Vår referanse: 23/14-150

Dato: 03.05.2023

### Uttale samferdsel og utemiljø, forespørsel om utvidelse av eksisterende avkjørsel 66/764

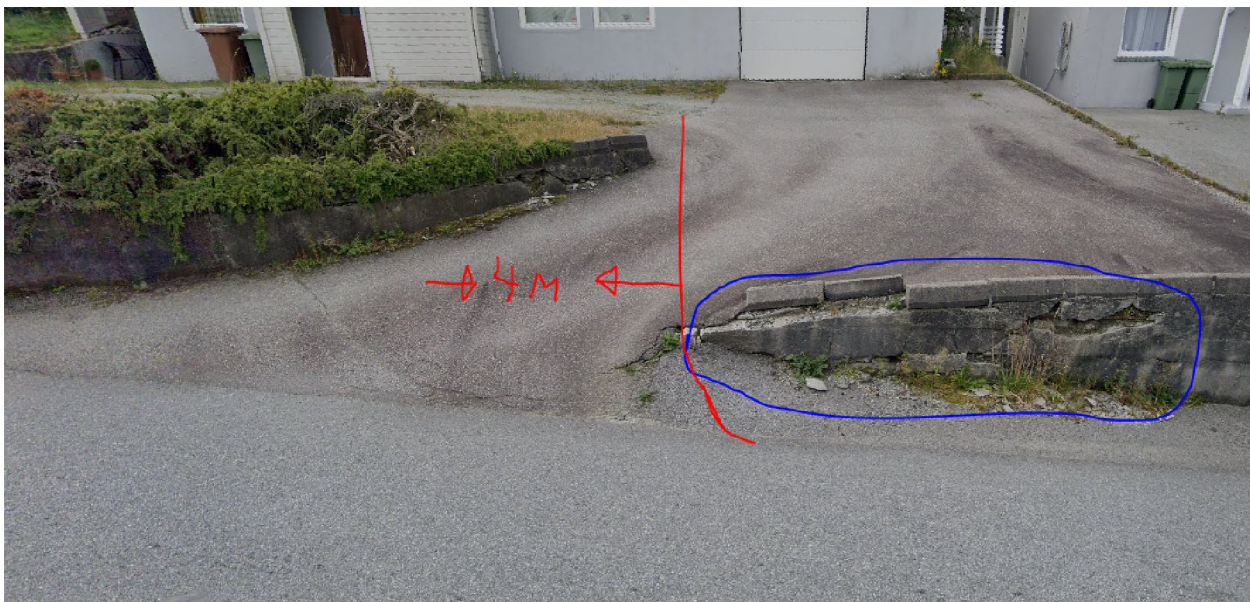
Dagens situasjon viser at eksisterende avkjørsel ikke er etablert vinkelrett på kommunal veg, noe som er et krav ihht. til Statens vegvesen håndbok N100 som kommunen forholder seg til.

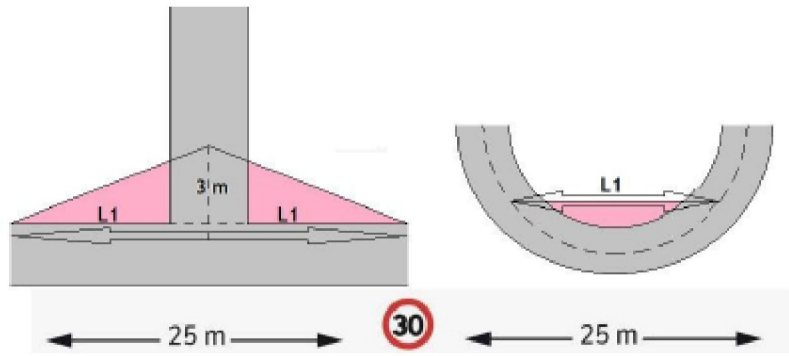
Kommunen ser derfor at det er en stor fordel at avkjørselen blir rettet opp.

Før dette gjøres, må det sendes inn målsatt situasjonskart som viser ny målsatt plassering av avkjørsel inkl. frisikt. Kommunen skal godkjenne ny plassering før arbeidet settes i gang

(Avkjørsel:4 meter, rød markering. Frisikt 3x25 meter. Det er ikke tillatt å parkere i frisiktsonen)

Blå markering viser ødelagt mur og kantstein. Dette må repareres.
